改善箇所説明図 ①

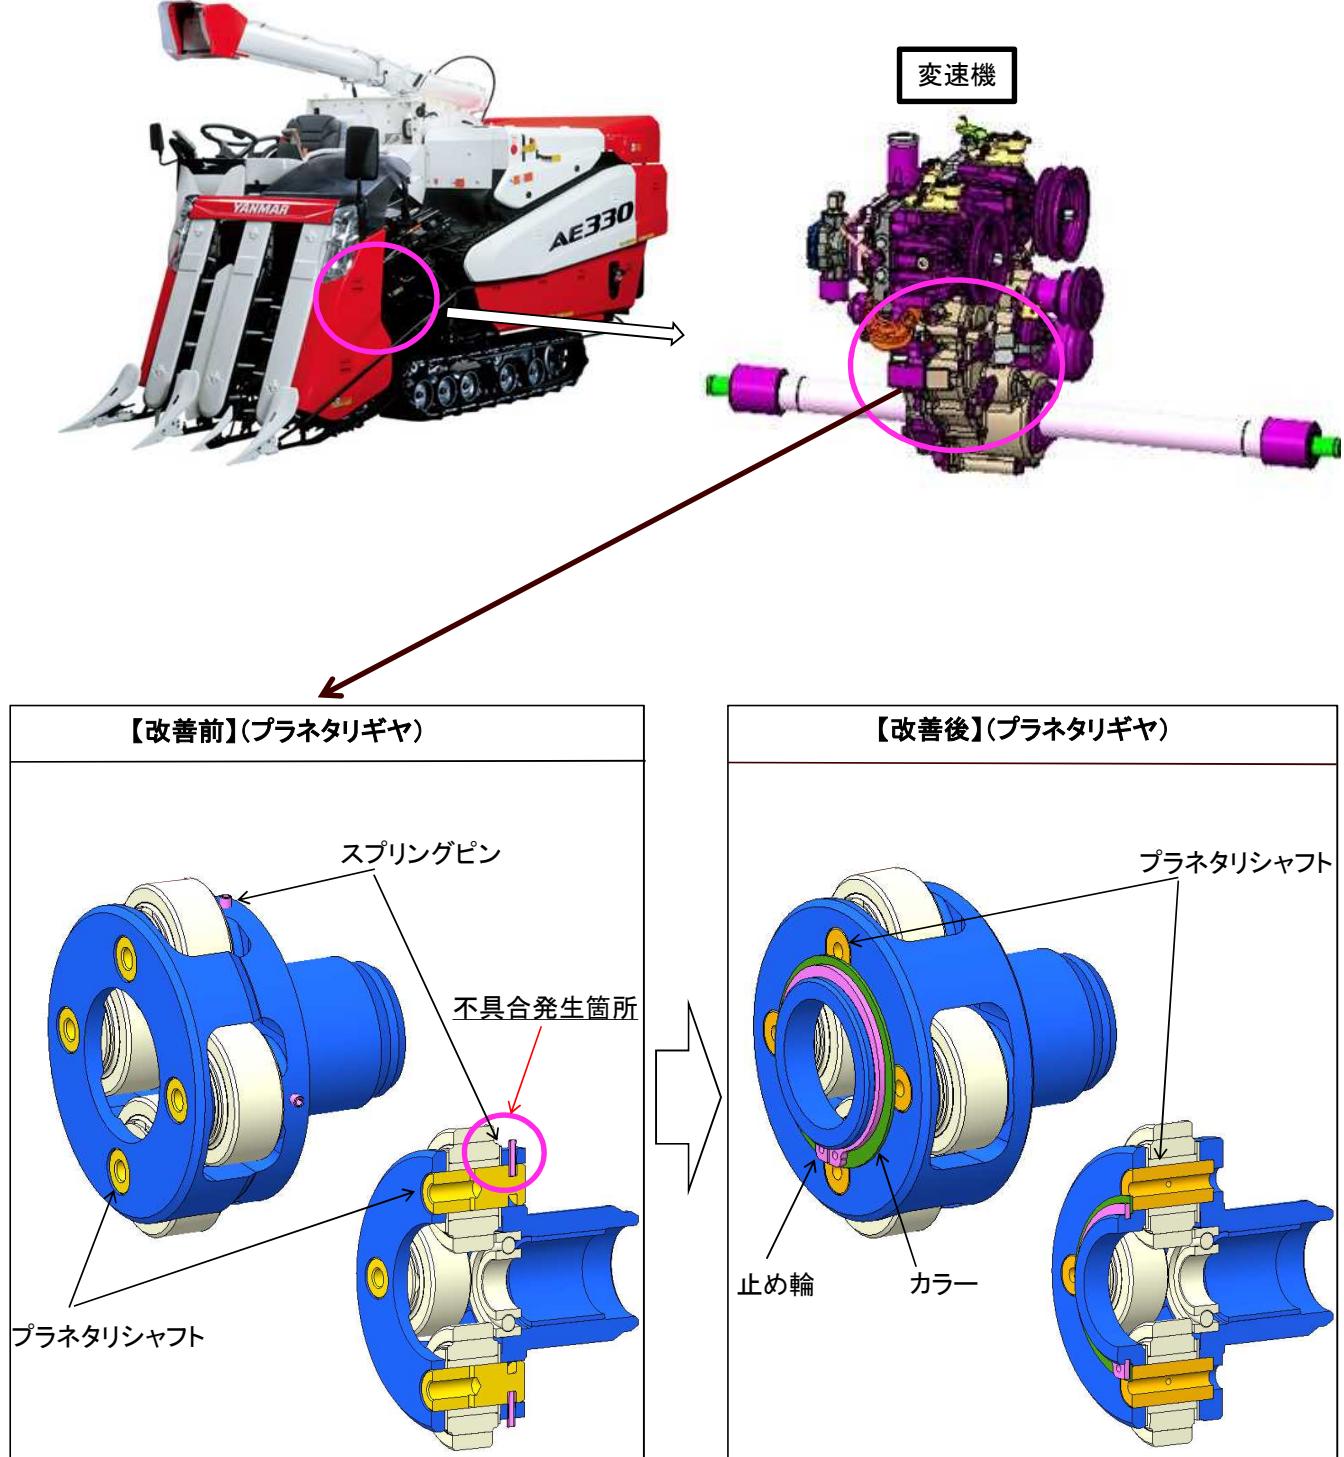
不具合発生箇所

変速機のプラネタリギヤにおいて、プラネタリシャフトの固定方法が不適切なため、圃場旋回時にスプリングピンが抜け、当該シャフトに過大な負荷がかかり、亀裂が生じることがある。そのため、そのままの状態で使用を続けると、亀裂が進展して折損し、最悪の場合、シャフトが脱落してギヤ等に噛み混み、走行不能となるおそれがある。

改善内容

全車両、変速機を対策品に交換する。

_____は交換部品を示す。

変速機前部の変速機番号打刻に"R"を打刻する 例: R123456
